Катушки для изготовленных Вами двух трансформаторов, с неправильно изготовленными на Вашем заводе первичными катушками и с неправильными намотками провода на них.

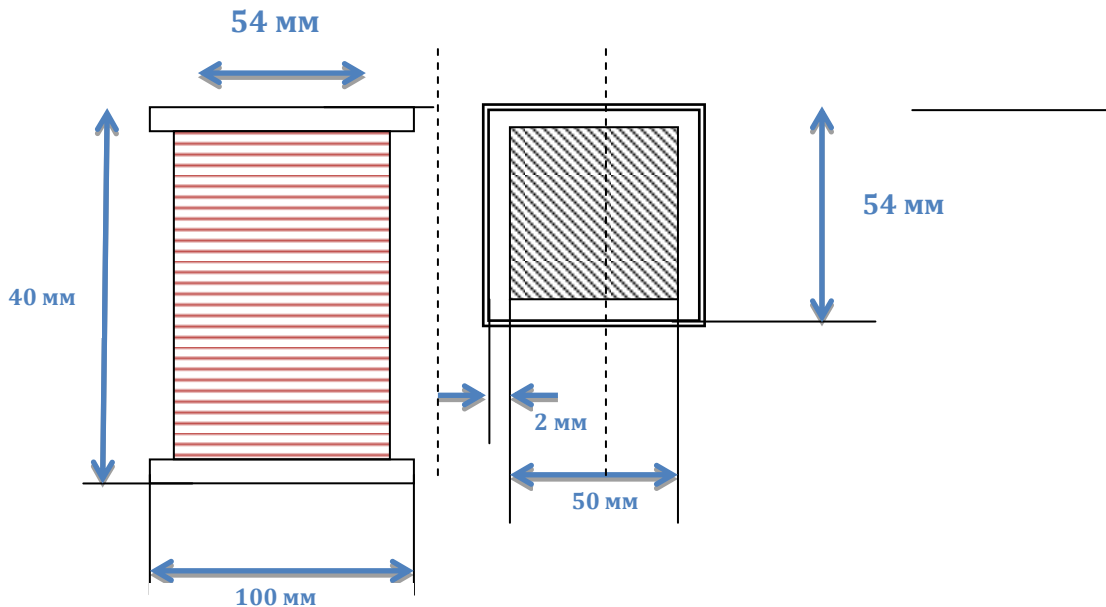
1. Катушки с обмоткой.
2. Количество 16 шт. - из которых 8 катушек мотаются по часовой и 8 катушек мотаются против часовой.
3. **ВАЖНО** – Выход концов проводов всех обмоток должны выходить симметрично к середине трансформатора и располагаться на одной его стороне.
4. Провод ПЭТВ2 - 616 витков на каждой катушке, диаметр провода 1,06 (220 v)
5. Текстолит катушки 4 мм.
6. Сечение сердечника 50x50 мм.
7. Зазор между катушкой и сердечником по всем сторонам 2 мм.
